再処理施設  
廃棄物管理施設  
MOX燃料加工施設

設工認申請の対応状況について

令和6年2月16日

# 基準地震動に基づく入力地震動の策定（地盤モデル）

中央地盤（L-T孔）  
既往S波検層における観測波のフーリエスペクトル

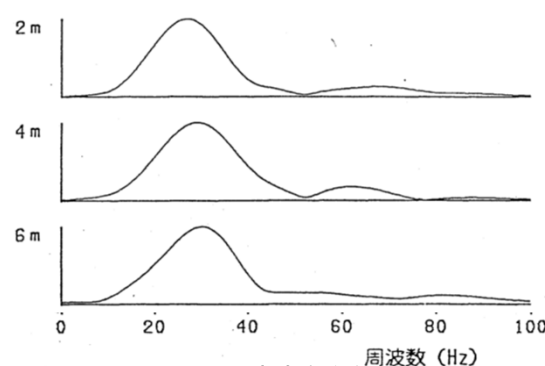
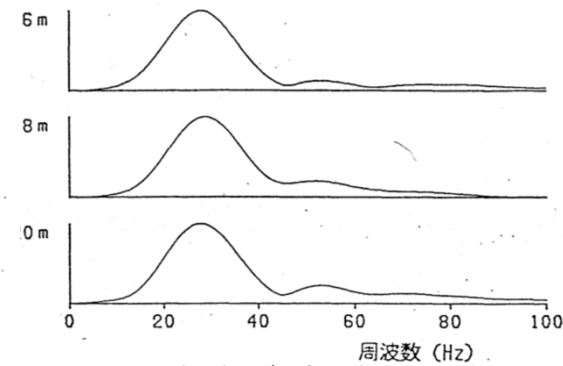
【No.1】STEP1 C.岩盤部分の減衰定数に係る指摘事項（前回会合資料P13）

➤ データの信頼区間や試験の特徴を踏まえ、既往データの扱いについて検討すること。

➤ 以下に示すとおり、既往データの信頼区間に関する分析を行い、信頼区間を設定し、データの扱いに係る方針を設定した。

- 既往データの取得は、板叩き法により実施していることから、追加データにおいて使用しているような多様な周期成分を有するスイープ波形よりも、加振波のピーク周期が限定的であり、信頼区間も狭くなっていると考えられることから、既往データ取得時の各深さにおいて取得された振動のフーリエスペクトルを確認した。
- 加振波に近い傾向を示していると考えられる地表付近における観測波のフーリエスペクトルは、約30Hz（=0.03秒）付近のみの狭い領域にピークを有している。ただし、この傾向を有した波形が、解放基盤表面まで形状を維持したまま伝播していることから、当該ピークに該当する減衰定数としては、信頼性が高い値が得られていると考えられる。
- ただし、当該ピークよりも長周期側及び短周期側においては振幅が小さくなっていることから、S波検層データにおける周波数特性の傾きまでは、信頼性の高いデータとして得られていない可能性がある。
- 以上を踏まえると、多様な周期成分を有するスイープ波形によるデータを取得している追加データと、上記のとおり加振波の特性や信頼区間の異なる既往データを同一の取り扱いとすることは適切ではない可能性があることから、本検討においては、より広い信頼区間を有すると考えられる追加データを用いることとし、既往データについては参考データとして取り扱う。

施工年代別のVs平均による $G_0$ 分布と回帰（近傍孔の影響確認）

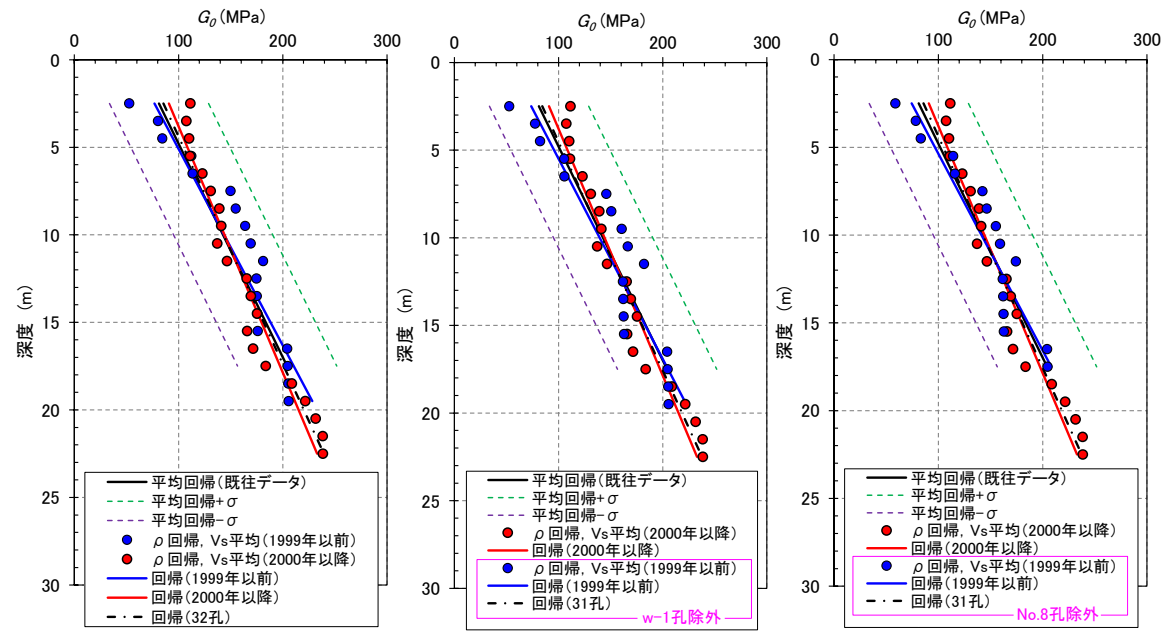
【No.2】STEP1 D.表層地盤の物性値等に係る指摘事項（前回会合資料P15）

➤ 埋戻し土について、今回の追加調査結果を含めた整理に問題がないことについて改めて説明すること。

➤ 近傍する孔のデータ（w-1孔, No.8孔）の棄却を踏まえた物性値への影響について以下に示すとおり確認を行った。

- 今回追加した地下水位観測孔2孔のうち1孔（w-1孔）が既往調査におけるNo.8孔と近傍（左下図の南西部、6m程度の離隔）にあることから、これら近傍の2孔のデータによる重みが全体の整理結果に影響を与えないことを確認した。
- 施工年代別のVs平均から求められる $G_0$ 分布について、全32孔としたもの、w-1孔を除外した31孔としたもの及びNo.8を除外した31孔としたものの比較を右下図に示す。それぞれの1孔を抜いた各2ケースは、全32孔を用いたものと大きな差は認められない。
- 以上より、全孔から得られる $G_0$ 分布に対して、近傍にあるそれぞれの孔を棄却した $G_0$ 分布には、同様の傾向（既往データのばらつき範囲内、 $G_0$ 分布回帰）が得られていることから、w-1孔を含む32孔による整理に問題はない。

【No.3】STEP3 A.岩盤部分の物性値等に係る指摘事項（前回会合資料P27）

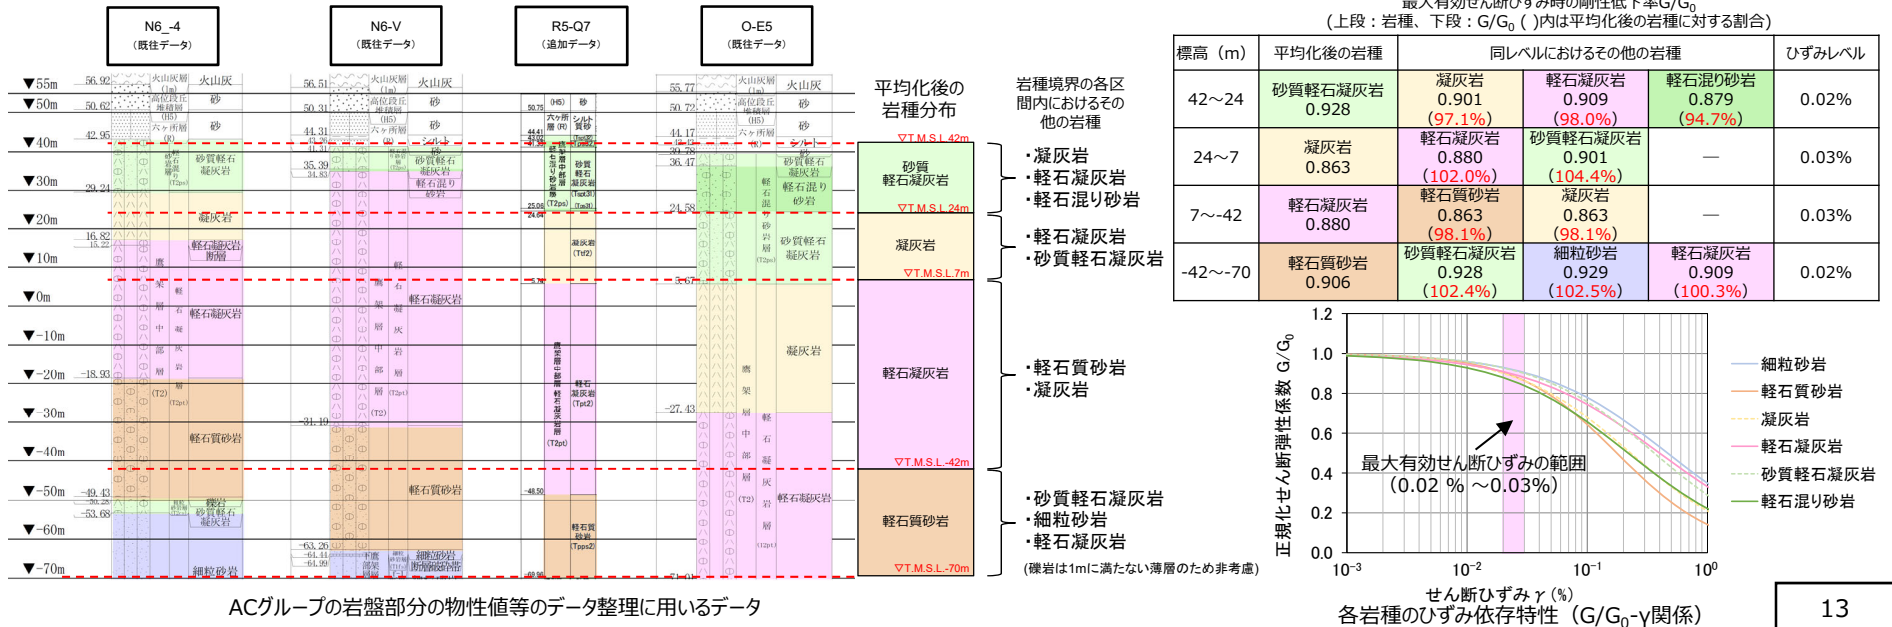
➤ 岩盤部分の物性値等の平均化における各岩種の単位体積重量及び非線形性の扱いについて説明を行うこと。

➤ 以下に示すとおり、各岩種における単位体積重量及び非線形性の扱いについて整理を行った。

- 地盤モデルの設定においては、地盤の増幅特性を捉えることが主眼となることから、速度構造の特徴（PS検層結果における速度の切り替わり等）に重点をおき、平均化した岩種境界の各区分において、速度及び単位体積重量について平均化を実施している。
- 単位体積重量については、岩種によって値が異なる場合もあるが、地盤の増幅に寄与するパラメータであるせん断弾性係数 $G_0$ は、S波速度 $V_s$ の二乗と密度 $\rho$ の積で算定される（ $G_0 = \rho \cdot V_s^2$ ）ことを踏まえ、速度に重点を置いた整理を行うこととし、岩種境界の各区分内で平均化している。
- また、「B.岩盤部分の剛性の非線形性」の検討においては、ひずみ依存特性（ $G/G_0$ - $\gamma$ 関係）の設定のために、各区分において岩種の設定が必要となることから、岩種の設定にあたっては、各区分内の岩種の重みを踏まえた設定をしている。
- 上記の設定においては、各区分で一つの岩種を設定することとなるため、各区分におけるその他の岩種の影響について、ACグループを対象に、「B.岩盤部分の剛性の非線形性」において整理した岩種ごとの有効せん断ひずみに基づき、各深度において、PS検層データで確認される複数の岩種に対し、剛性低下率を確認した。
- 上記の確認の結果、Ss地震時のひずみレベルにおいては、各岩種の剛性低下率の差は小さいことから、各区分で一つの岩種を設定することに問題はないと判断した。
- 以上のことから、各データの岩種が異なる場合においても、単位体積重量及び岩種分布を平均化して設定することに問題はないと考える。

【No.4】 STEP3 A.岩盤部分の物性値等に係る指摘事項（前回会合資料P30）

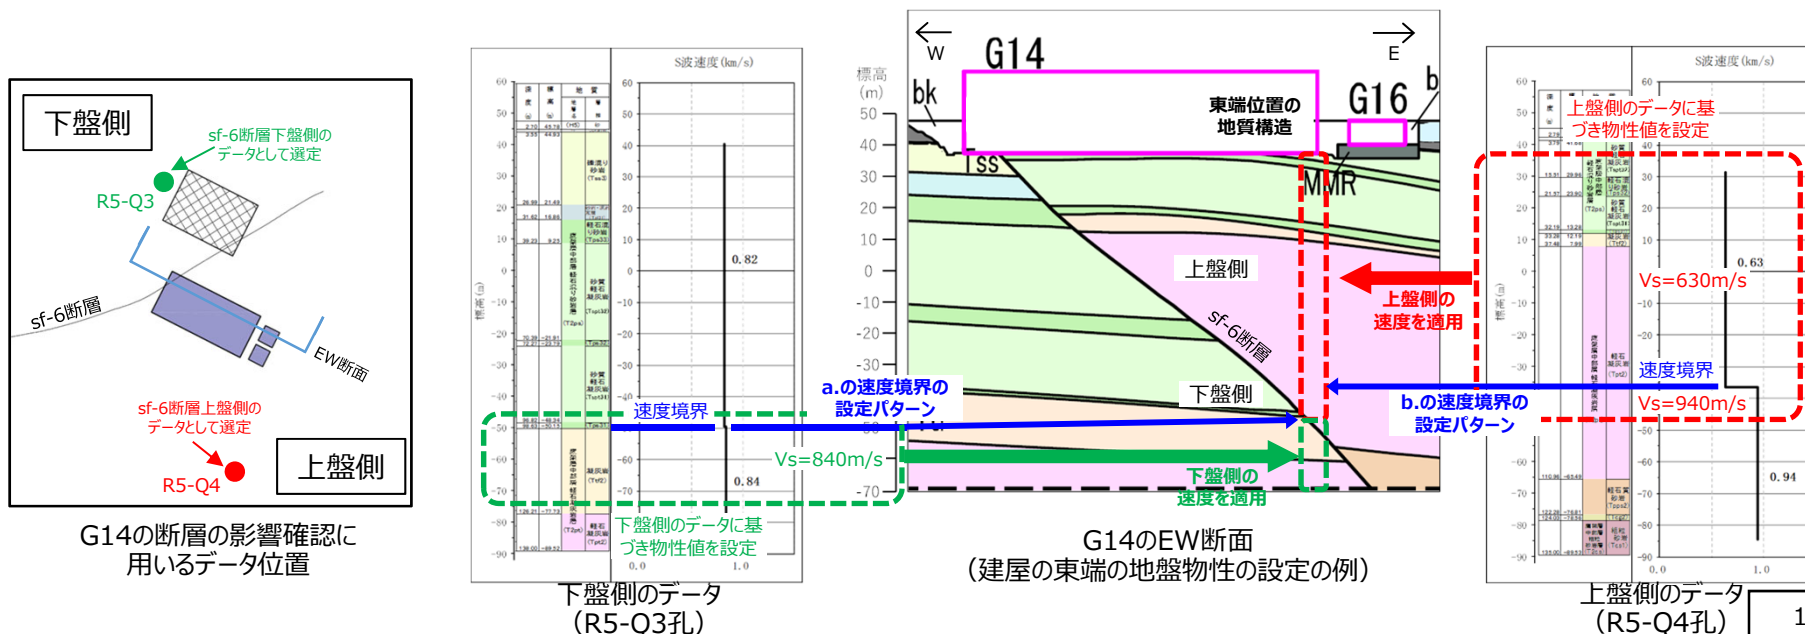
- 断層の影響確認における上盤側及び下盤側の条件設定に用いるPS検層結果の適用について、統一的な考え方及び個々の施設において判断した内容の説明を行うこと。

- 断層の影響確認における上盤側及び下盤側のPS検層結果の適用について、統一的な考え方及びACグループにおいて個別に判断した内容を整理した。

- PS検層結果の選定においては、断層の上盤側及び下盤側それぞれの地質構造の特徴が捉えられているデータとして、建物設置範囲の各位置（建物の東西南北端）に分布する岩種を網羅するようなデータを選定することを基本とする。
- 建物設置範囲の各位置における地盤物性の設定においては、上記に基づき選定したデータを用い、建物設置範囲の各位置の地質構造に合わせて速度境界レベルの補正を行う。速度境界レベルの補正は以下の観点で行う。（下図には、G14の東端の例を示す。）
  - 選定したデータにおいて、岩種境界レベルと速度境界レベルが同一の場合は、建物設置範囲の各位置においても、同じ岩種の境界レベルに速度境界を設定する。
  - 選定したデータにおいて、特定の岩種内に速度境界が確認される場合は、同じ標高においては同程度の上載圧が作用すると考えられることから、建物設置範囲の各位置における当該岩種内においても、同じ標高に速度境界があることを仮定する。
- なお、ACにおける断層の影響確認に用いるPS検層結果の適用においては、一部の岩種が得られていないPS検層結果を選定している。これについては、当該岩種が得られている近傍のPS検層結果の傾向から、当該岩種が速度構造へ与える影響は小さいと判断し、そのPS検層結果を適用することとした。

【No.5】 STEP3 B.岩盤部分の剛性の非線形性に係る指摘事項（前回会合資料P36他）

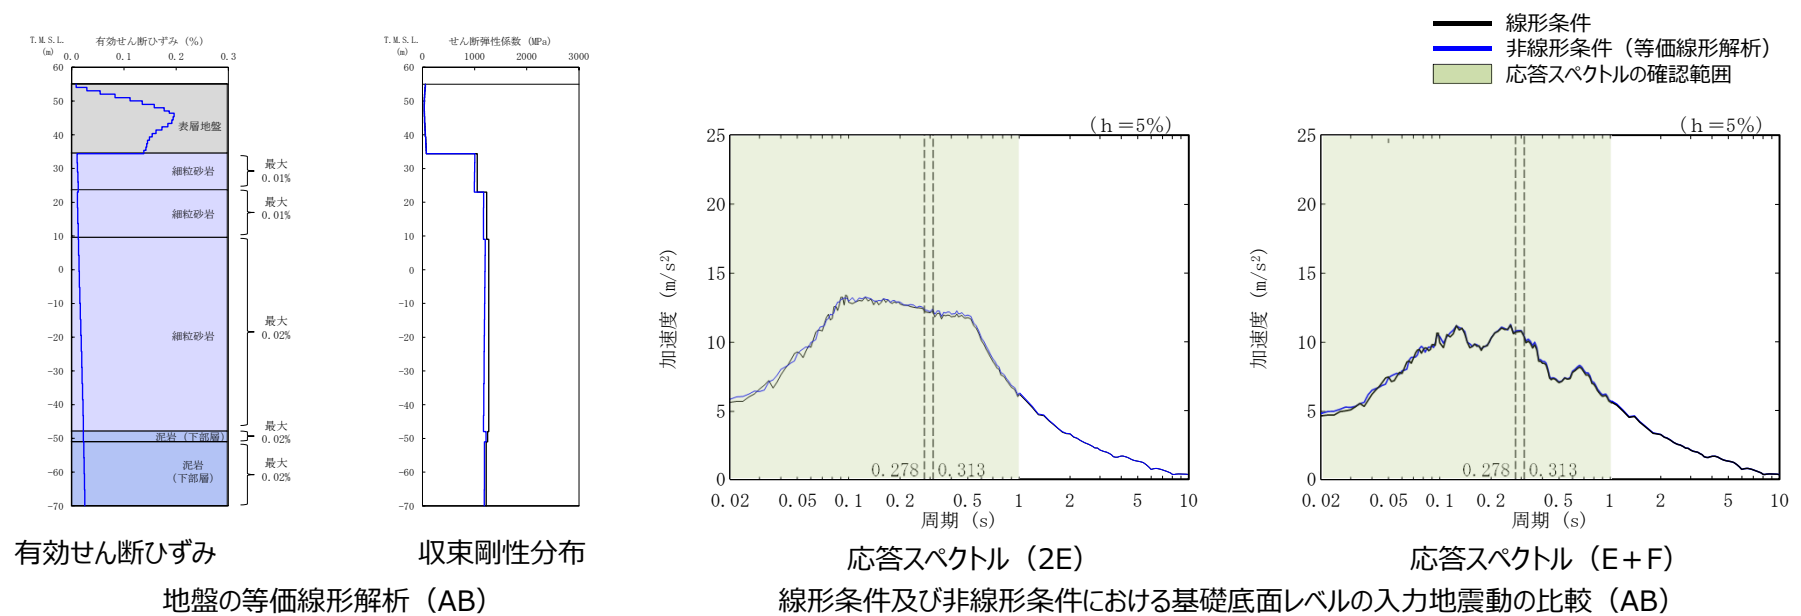
➤ 岩盤部分の剛性の非線形性について、その影響をより正確に確認する観点で、基礎底面位置における2Eの比較を行うこと。

➤ 次頁以降に示すとおり、岩盤部分の剛性の非線形性を考慮した条件において、各建物・構築物の基礎底面レベルにおける入力地震動（2E）を算定し、線形条件における入力地震動（2E）との比較を行った。

➤ 岩盤部分の剛性の非線形性が入力地震動に及ぼす影響を確認した結果、AA周辺グループについては、E+F及び2Eのいずれにおいても、非線形条件と線形条件の応答スペクトルの大きさは一致することから、岩盤部分の剛性の非線形性が入力地震動の算定結果に及ぼす影響は小さいことを確認した。

地震観測記録を用いたシミュレーション解析結果

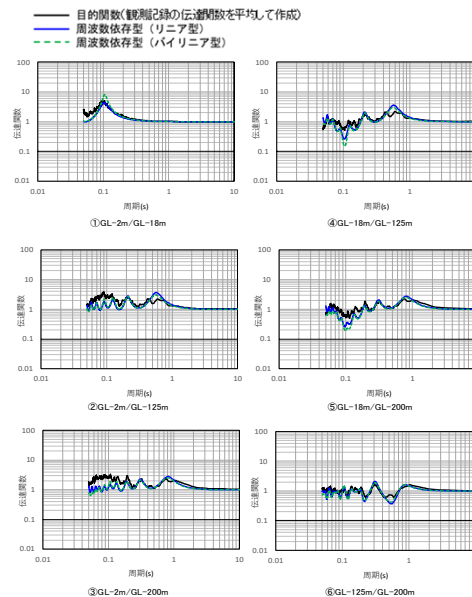
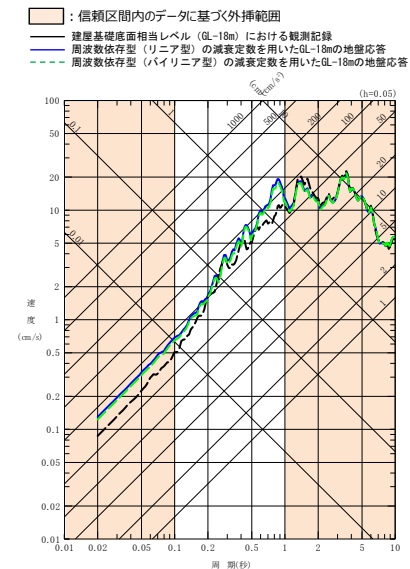
【No.6】STEP3 C.岩盤部分の減衰定数に係る指摘事項（前回会合資料P38他）

➤ 岩盤部分の減衰定数については、バイリニア型の同定結果を含め、各手法の整理結果について網羅的な分析を行い、丁寧な説明を行うこと。

➤ 「C-3:地震観測記録を用いた同定」にあたっては、地盤の減衰定数の傾向に着目した各種知見において示されているバイリニア型の周波数依存特性を仮定した場合についても同定を行っていることから、その結果を示す。リニア型及びバイリニア型を仮定した減衰定数の同定結果については、地盤の実態を捉えた地下構造の設定の際に参照する。

- AA周辺グループでは、中央地盤観測点の地震観測記録を用いて以下のとおり減衰定数を同定。
- 前回説明した周波数依存型（リニア型）に加え、バイリニア型を仮定した場合の同定及びシミュレーション解析結果を実施している。
- バイリニア型を仮定して同定された減衰定数に基づくシミュレーション解析の結果は、リニア型と同様、外挿範囲も含む全周期帯において、シミュレーション解析結果は地震観測記録と概ね同等または上回ることから、減衰定数は適切に同定されている。

AA周辺グループにおける表層分布図

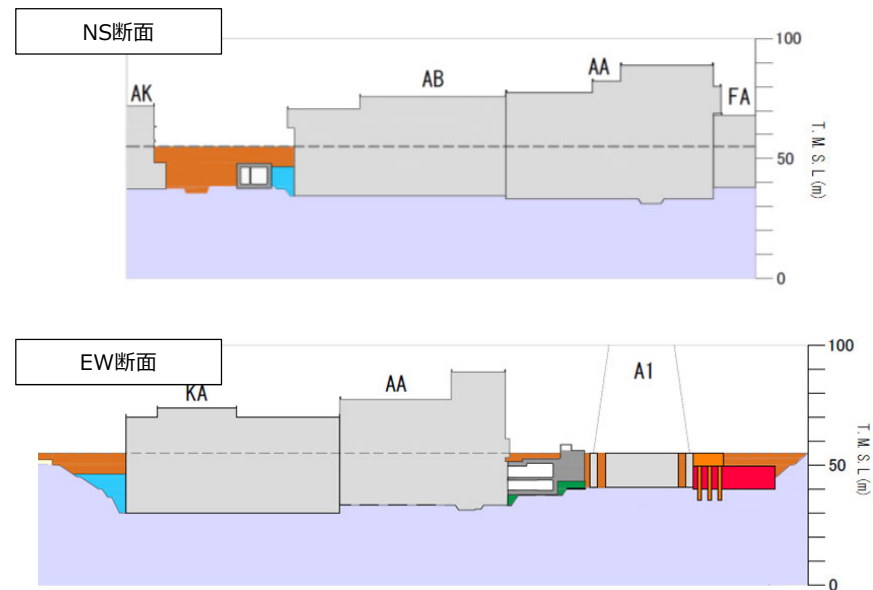
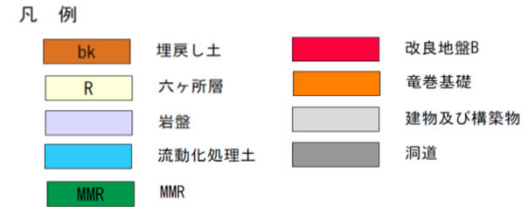
【No.7】 STEP3 D.表層地盤の物性値等に係る指摘事項（前回会合資料P40他）

- 表層地盤の物性値等について、埋戻し土を設定することの判断根拠として、平面・断面図を用いた建物・構築物周辺の状況の説明を行うこと。

- 次頁以降に示すとおり、各グループにおける表層地盤の分布状況について、平面図及び断面図を用いた整理を行った。

- AA周辺グループの周囲は、2000年以降に施工した埋戻し土が全周に広く分布し、洞道周辺等においては、局部的に埋戻し土よりも剛性の大きい流動化処理土及び改良地盤が分布している。
- 表層地盤には異なる埋戻し材料が混在しているが、剛性の小さい地盤を一律に考慮することで、地盤のひずみが大きく評価され、さらに、岩盤との剛性のコントラストが大きくなることにより表層地盤における地震動の増幅が大きくなる傾向となることを鑑み、表層地盤の物性値としては、施工年代によらず同一に整理した埋戻し土における深度依存回帰を用いる。
